Modulo per la presentazione delle osservazioni per i piani/programmi/progetti sottoposti a procedimenti di valutazione ambientale di competenza statale

ID: Codice procedura (ID_VIP/ID_MATTM):10844

Impianto per la produzione di energia elettrica da fonte eolica, costituito da 6 aerogeneratori della potenza complessiva di 37,2 MW, un sistema di accumulo da 25 MW e relative opere connesse in località "Rempillo" nel comune di Pitigliano (GR).

TESTO DELLE OSSERVAZIONI

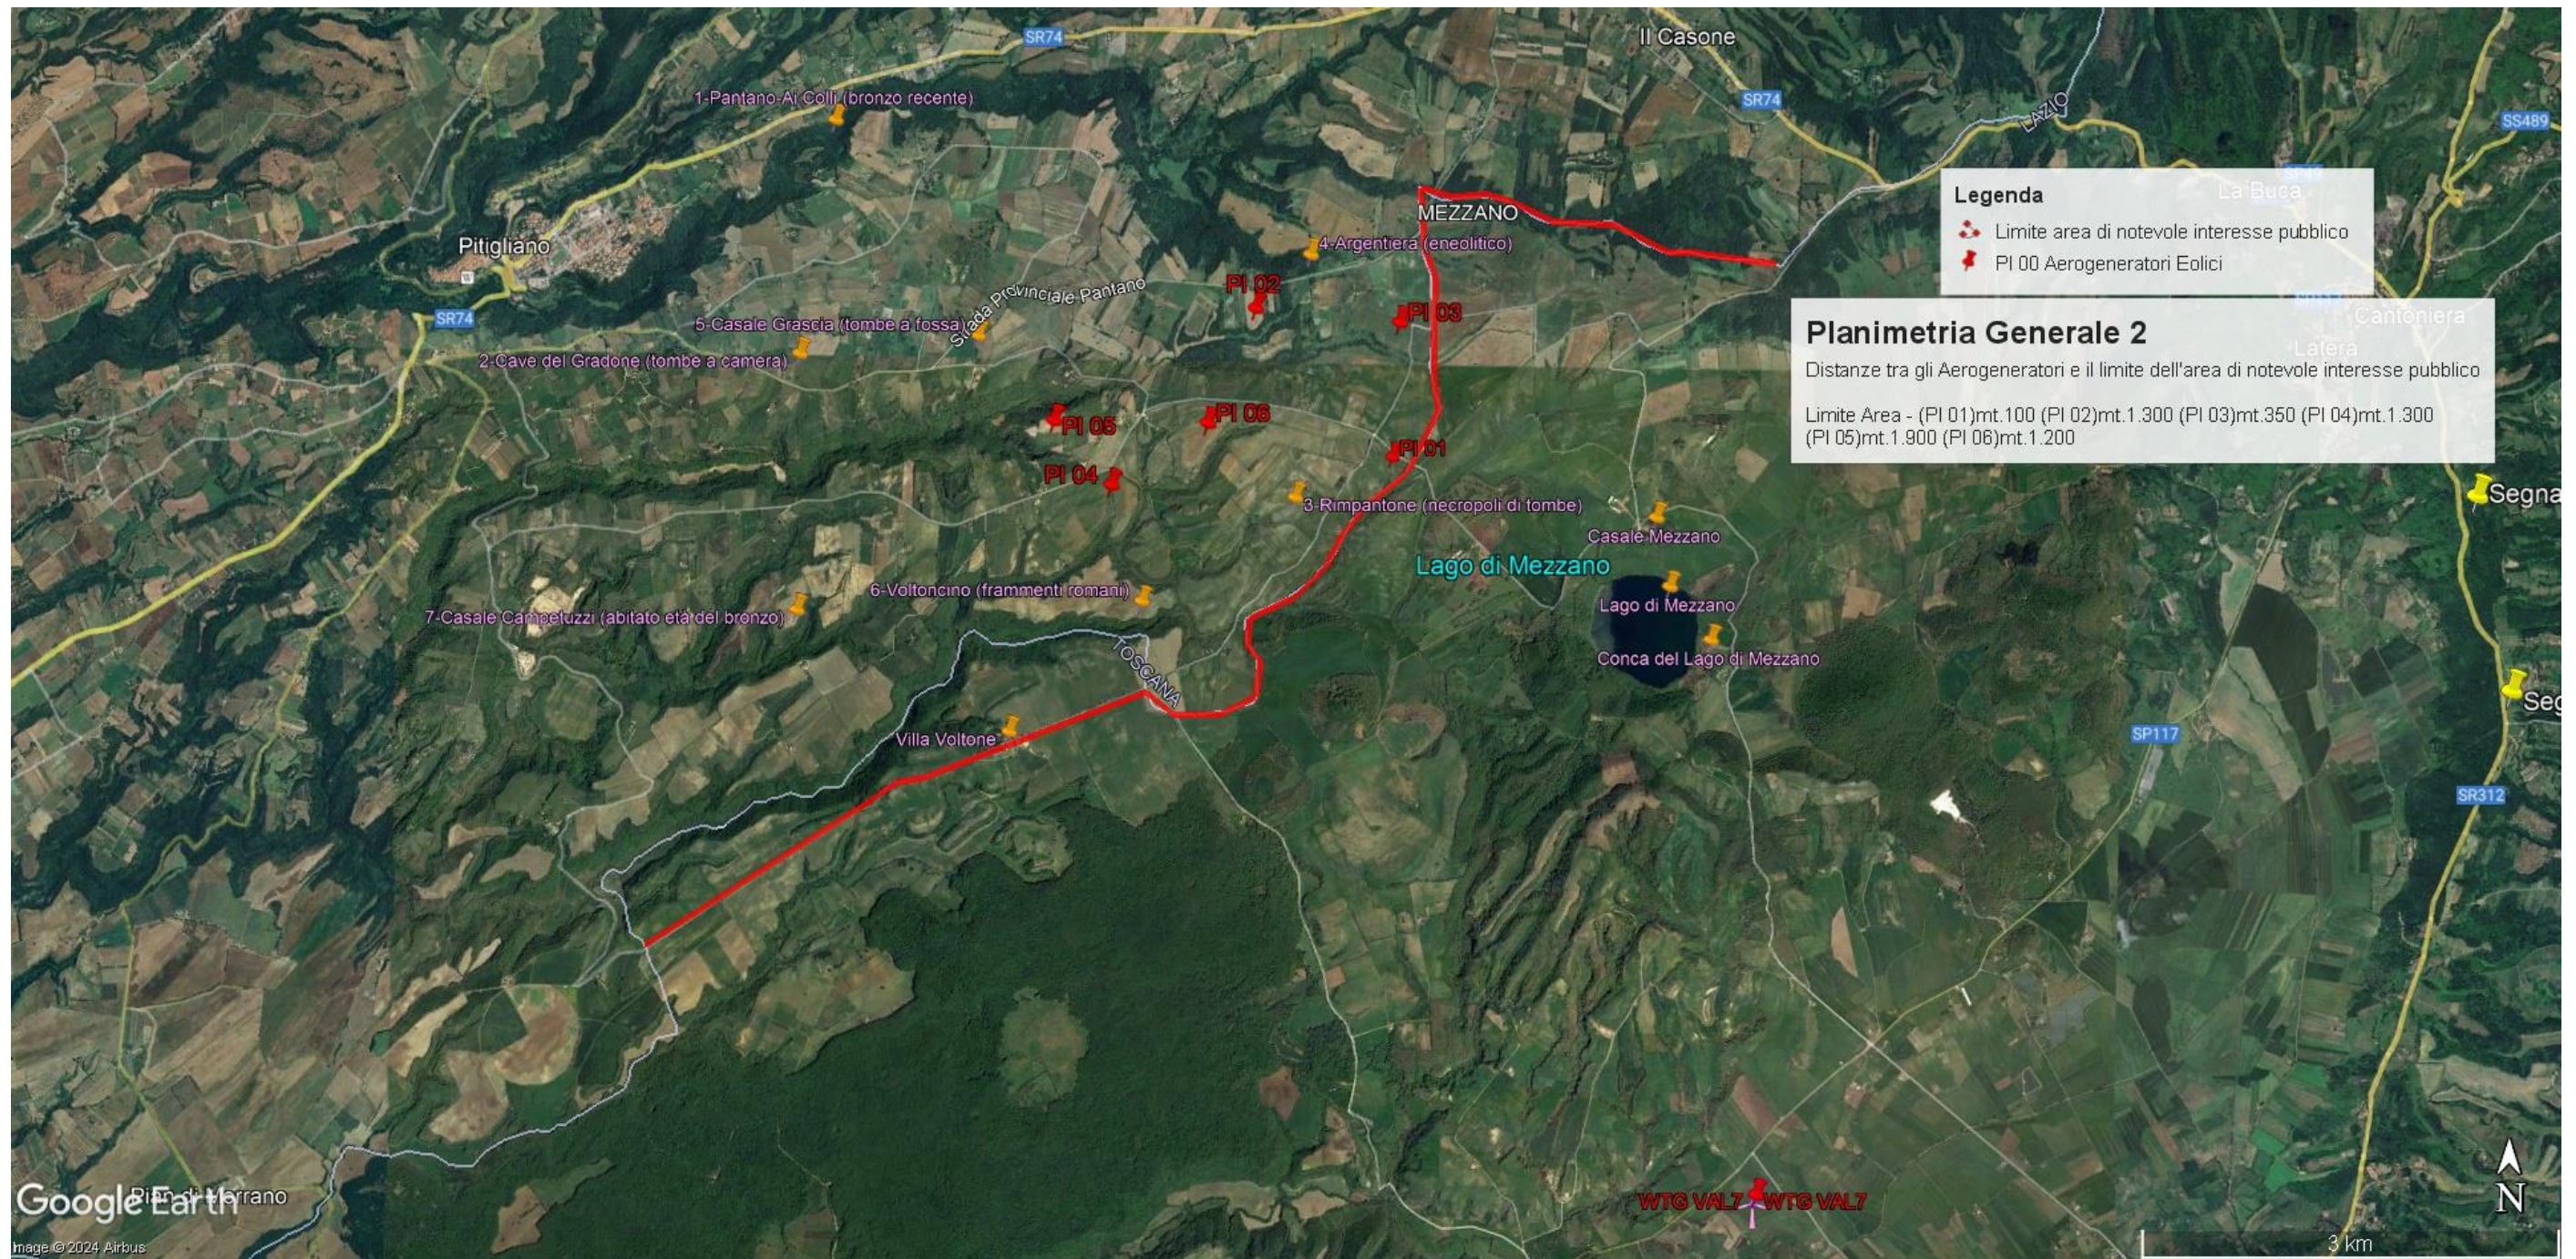
OSSERVAZIONE N. 1 : AREA dell'IMPIANTO EOLICO NON IDONEA ai sensi dell'art. 20 com. 8 lettera c quater del Decreto Legislativo n. 199/2021 e ss.mm.ii.

In sintesi, visti l'art. 20 comma 8 lettera c) quater del D.Lgs n 199/2021 e le Linee guida nazionali appena citate, considerato l'enorme impatto dell'impianto eolico industriale denominato "Rempillo" sulla zona paesaggistica di notevole interesse pubblico ben individuata nelle immagini n.1 e n. 2 e sui Beni Culturali evidenziati nell' immagine n. 3 dell'Allegato alle presenti Osservazioni, per la collocazione delle pale P04 e P05 direttamente all'interno del perimetro di un'area archeologica e per gli impatti anche sull'area intermedia e vasta dei pregiati territori laziali della Tuscia settentrionale e in particolare di quelli del pitiglianese ricco di emergenze agricole, naturalistiche, storiche e archeologiche del periodo etrusco ma non solo, si chiede che venga negata l'autorizzazione all' insediamento dell'impianto eolico denominato "Rempillo".

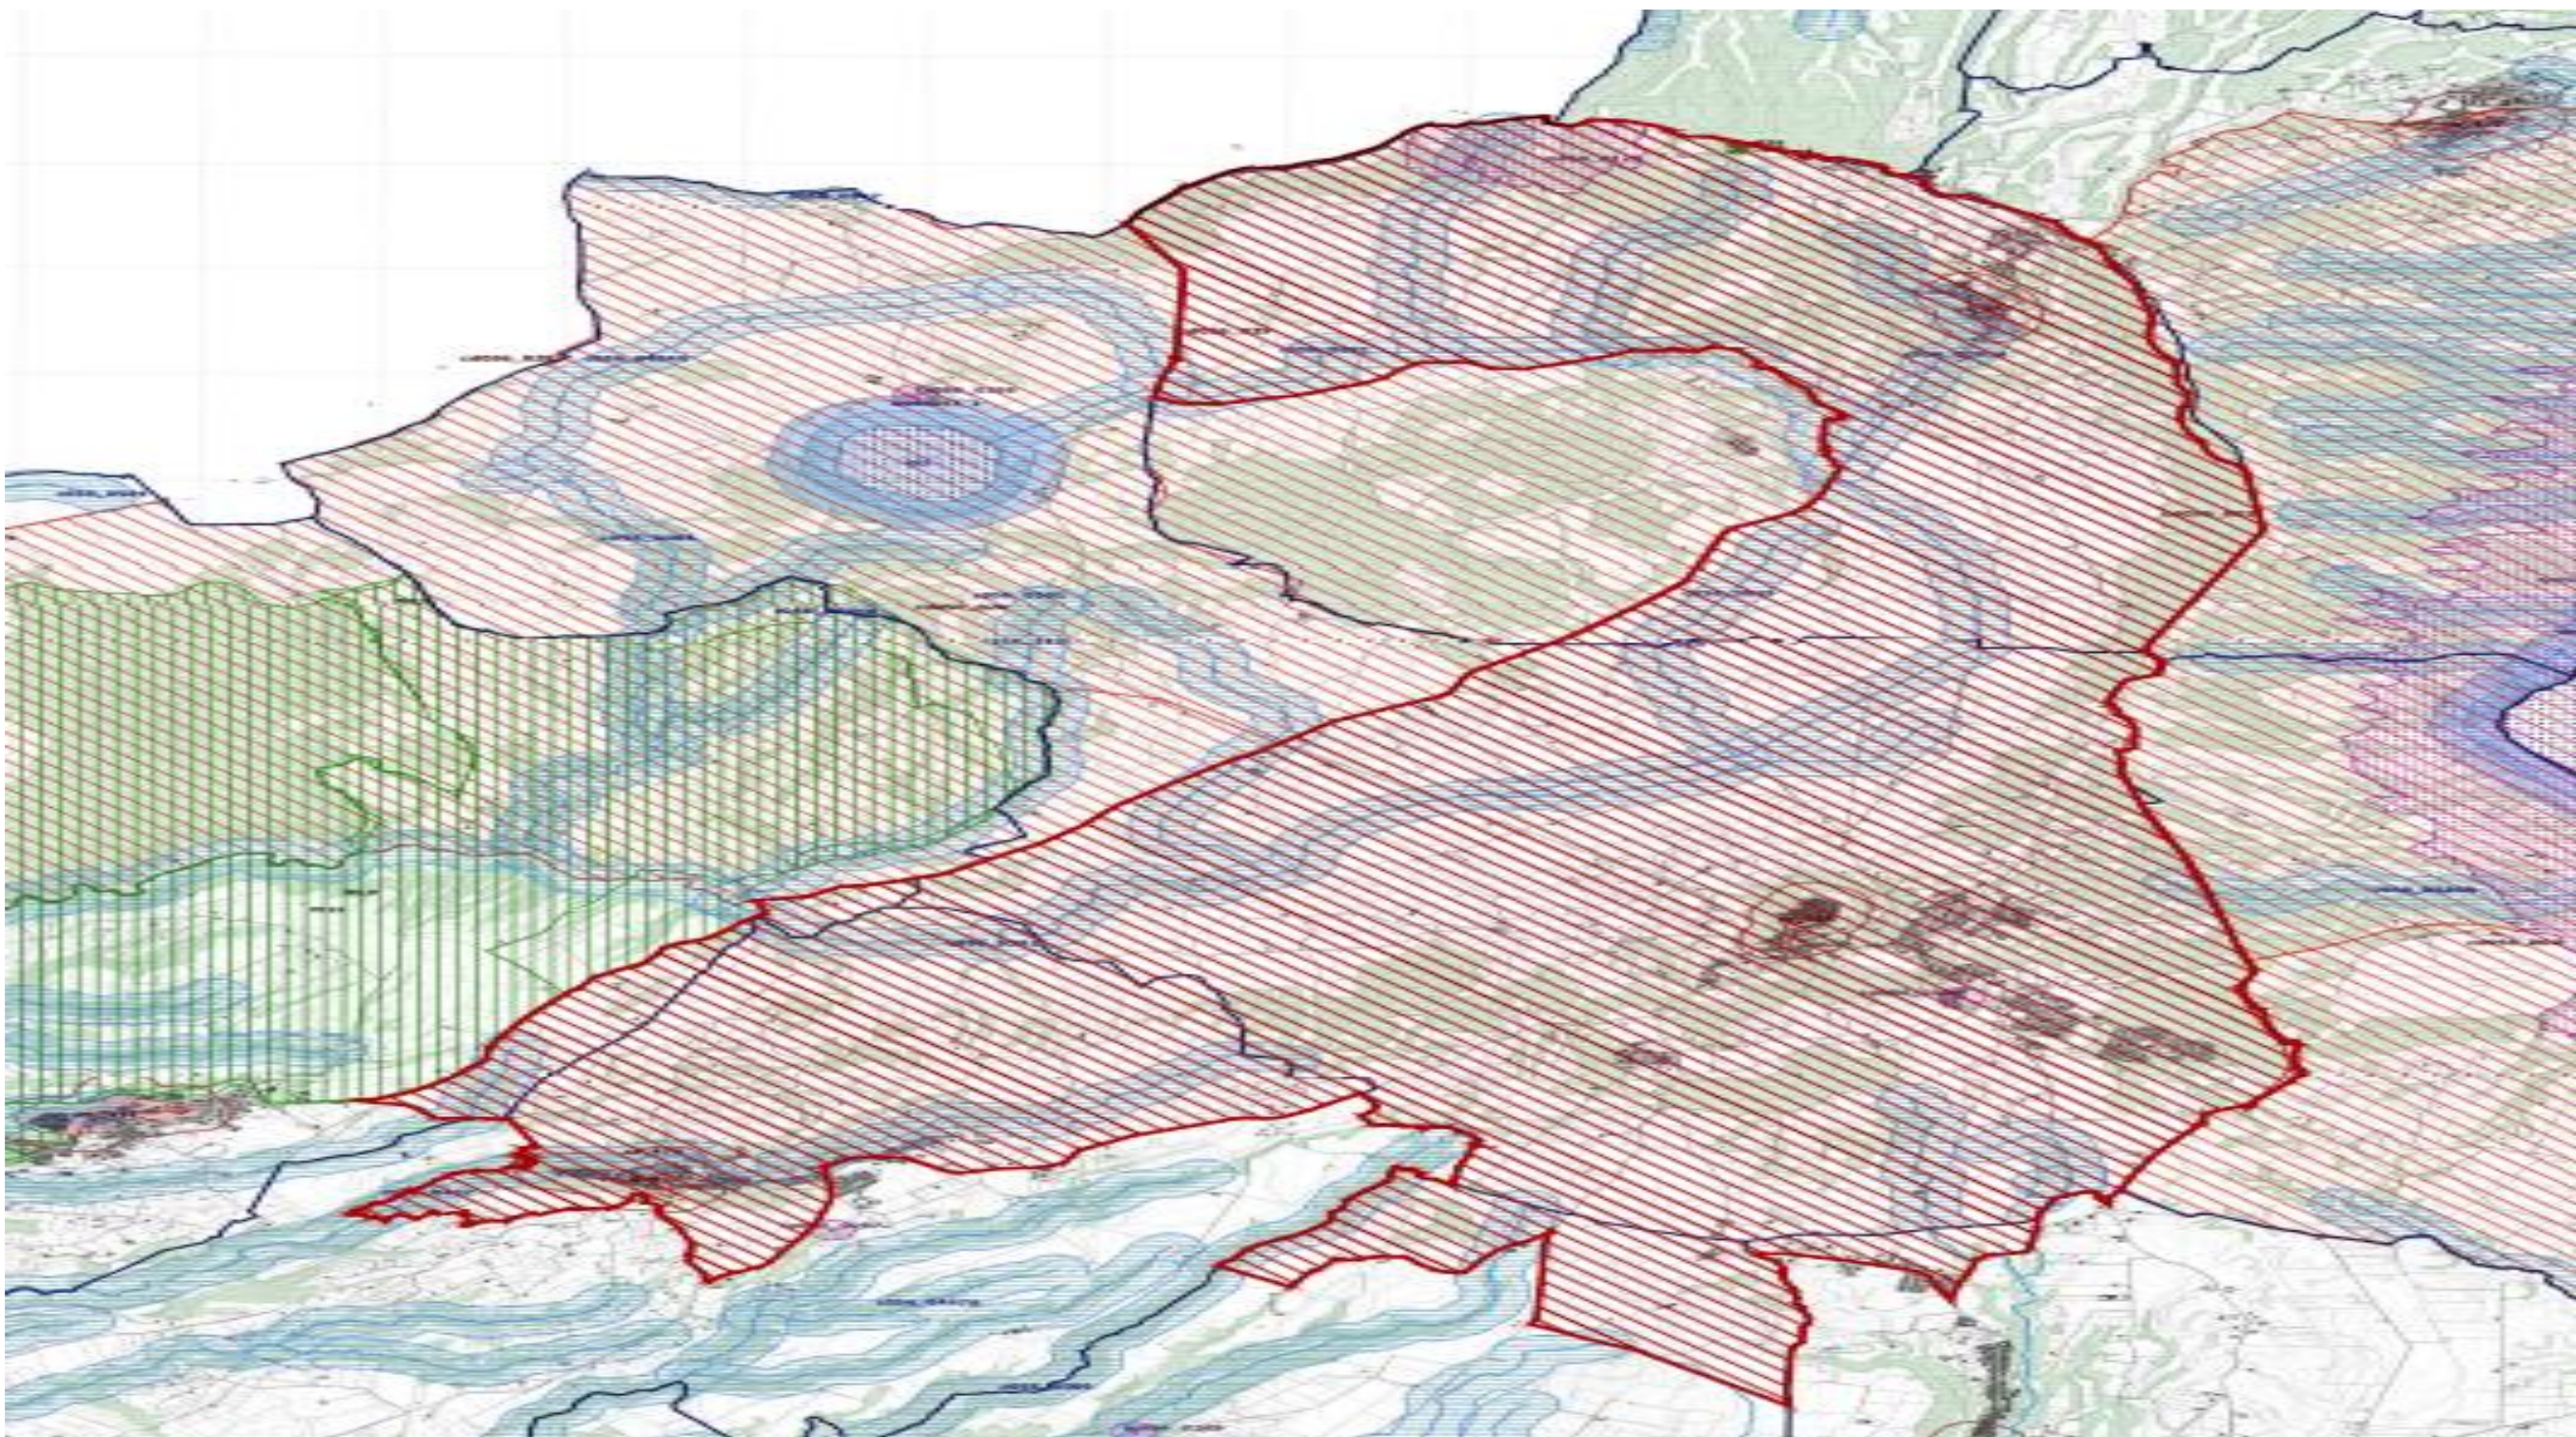
Tornando alla questione di legittimità, alla luce del combinato disposto dal "vincolo sul patrimonio paesaggistico (artt. 136 e ss. e 142 del decreto legislativo n. 42/2004 e ss.mm.ii.) e sui beni culturali" (artt. 10 e ss. del decreto legislativo n. 42/2004 e ss.mm.ii.) e dal comma 8 lettera c-quarter del D.Lgs 191/2021 e ss.mm.ii si evince che, ad oggi, le aree in cui sono previsti gli insediamenti dei sei aerogeneratori dell'impianto eolico denominato "Rempillo" non sono idonee perché ricadono tutte all'interno della fascia di rispetto dei **beni paesaggistici di notevole interesse pubblico denominati "Conca del Lago di Mezzano e territorio circostante" (D.M. 22.05.1976)** comprendente anche il **vincolo "Selva del Lamone" (D.M. 22.05.1984)** tutelati dall'**art. 136 del Codice del Beni Culturali e del Paesaggio** e in particolare un aerogeneratore (P01) è a 100 metri dal primo vincolo citato e gli altri cinque compresi in una distanza massima tra 1 km e 2 km (vedi immagine n. 1 dell'ALLEGATO). Nella fascia di rispetto dei 3 km anche la porzione di vincolo rappresentato dalla Selva del Lamone che gode di altre importanti tutele in quanto Riserva Naturale regionale (L. 394/91 e L.R. 29/97), Zona di Protezione speciale (ZPS) insieme ai Monti di Castro collegati tra loro da una Zona di Conservazione Speciale (ZSC), il sistema fluviale Fiume Fiora-Olpeta. La Selva del Lamone oltre il vincolo paesaggistico di notevole interesse pubblico che la rende area non idonea all'installazione degli impianti FER anche nelle sue fasce di rispetto dei 3 km, gode di un'altra tutela che ne rivela l'importanza di area di importanza internazionale per l'avifauna IBA (012) che viene collegata all'altra IBA (099) Lago di Bolsena attraverso la ZPS Caldera di Latera e la ZSC Lago di Mezzano che insieme sono compresi nel vincolo paesaggistico "Conca Lago di Mezzano..." e verranno uniti dal nuovo vincolo paesaggistico "Ambito paesaggistico, geologico e geomorfologico

dell'orlo della caldera di Latera e delle sue pendici interessate dai centri eruttivi periferici" (si veda a riguardo la proposta pubblicata sul sito del MIC in data 09/08/2023 e l'immagine n. 2 dell' ALLEGATO) all'area di notevole interesse pubblico " Conca del lago di Bolsena" (D.M. 24.10.1960). Praticamente una vasta zona che per interesse paesaggistico e naturalistico oltre che storico, archeologico e identitario rappresenta un unicum nel panorama nazionale.
